김해시 고시 제2025-243호

김해 본산일반산업단지계획 변경승인 및 지형도면 고시

김해 본산일반산업단지에 대하여 「산업단지 인·허가 절차 간소화를 위한 특례법」 제15조에 따라 아래와 같이 산업단지계획 변경승인하고, 「토지이용규제기본법」 제8조에 따라 지형도면을 고시합니다.

○ 토지이용계획도 [기정]

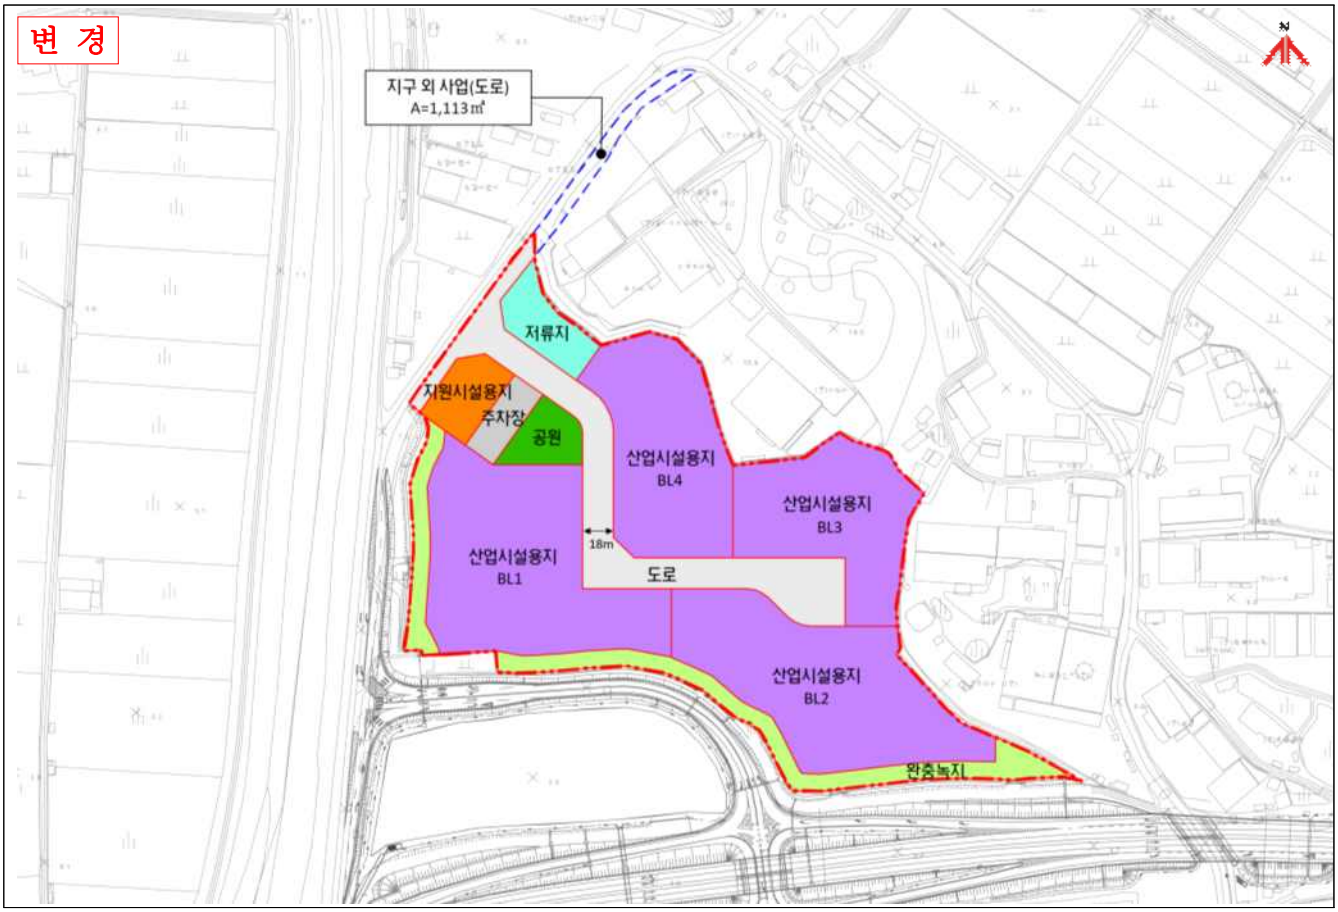
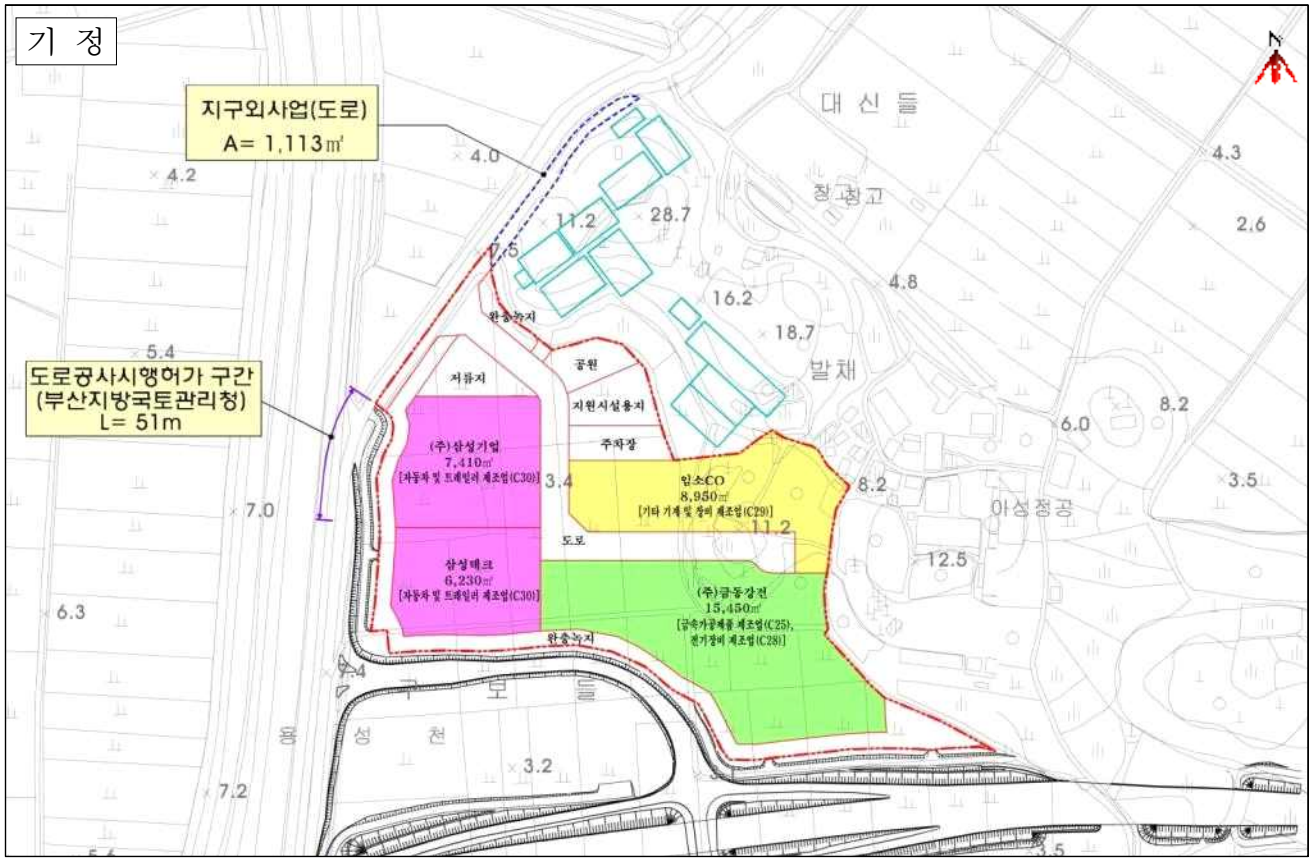
구 분		면 적(㎡)			구성비(%)		비 고
기 정	변 경	기 정	변 경	변경 후	기 정	변 경	
계		58,590	감) 494	58,096	100.0	100.0	
산업시설용지		38,040	증) 1,418	39,458	64.9	68.0	
BL1	BL1	7,410	증) 4,693	12,103	12.6	20.8	
BL2	BL2	6,230	증) 5,070	11,300	10.6	19.5	
BL3	BL3	8,950	감) 1,370	7,580	15.3	13.1	
BL4	BL4	15,450	감) 6,975	8,475	26.4	14.6	
지원시설용지		3,030	감) 1,442	1,588	5.1	2.7	
주차장	-	1,360	감) 1,360	-	2.3	-	
지원시설	지원시설	1,670	감) 82	1,588	2.8	2.7	
공공시설용지		17,520	감) 470	17,050	30.0	29.3	
도 로	도 로	7,425	증) 140	7,565	12.7	13.0	B=18m
-	주차장	-	증) 1,007	1,007	-	1.7	
저류지	저류지	1,610	증) 180	1,790	2.8	3.1	
소공원	소공원	1,200	증) 161	1,361	2.1	2.3	
완충녹지	완충녹지	7,285	감) 1,958	5,327	12.4	9.2

○ 토지이용계획도 [변경]

구 분		면 적(㎡)	구성비(%)	비 고
계		58,096	100.0	
산업시설용지		39,458	68.0	
	BL1	12,103	20.8	
	BL2	11,300	19.5	
	BL3	7,580	13.1	
	BL4	8,475	14.6	
지원시설용지		1,588	2.7	
	-	-	-	
	지원시설	1,588	2.7	
공공시설용지		17,050	29.3	
	도로	7,565	13.0	B=18m
	주차장	1,007	1.7	
	저류지	1,790	3.1	
	소공원	1,361	2.3	11.5%
	완충녹지	5,327	9.2

○ 업종배치계획도[기정]

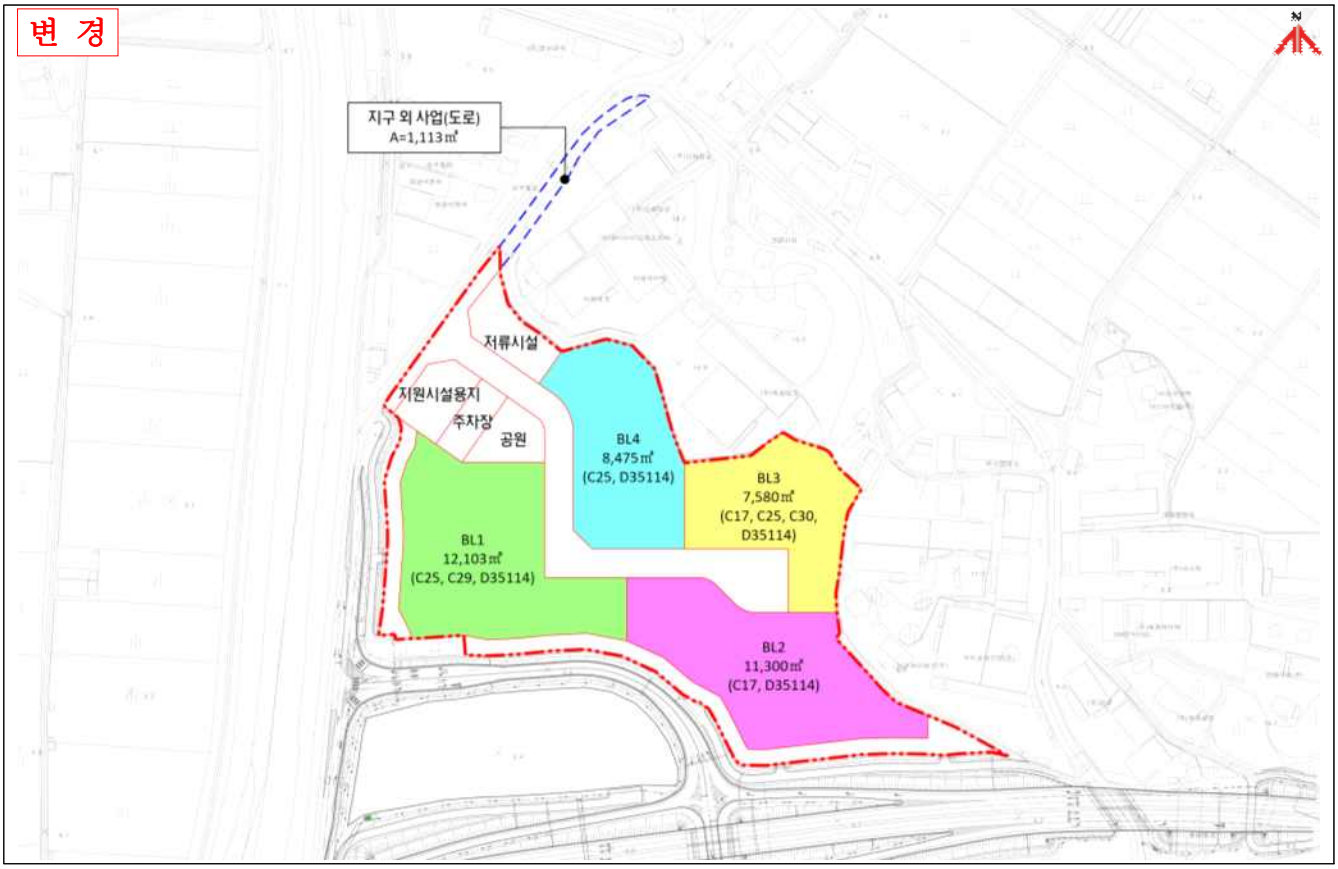
8. 유치업종의 배치계획 및 유치업종별 공급면적(변경)

○ 업종배치계획도[변경]

구 분	블럭번호	부지면적(㎡)	구성비(%)	비고
계	-	39,458	100.0	-
금속가공제품제조업(C25) 기타기계 및 장비제조업(C29) 태양력발전업(D35114)	BL1	12,103	30.7	-
펄프, 종이 및 종이제품 제조업(C17) 태양력발전업(D35114)	BL2	11,300	28.6	-
펄프, 종이 및 종이제품 제조업(C17) 금속가공제품제조업(C25) 자동차트레일러제조업(C30) 태양력발전업(D35114)	BL3	7,580	19.2	-
금속가공제품제조업(C25) 태양력발전업(D35114)	BL4	8,475	21.5	-
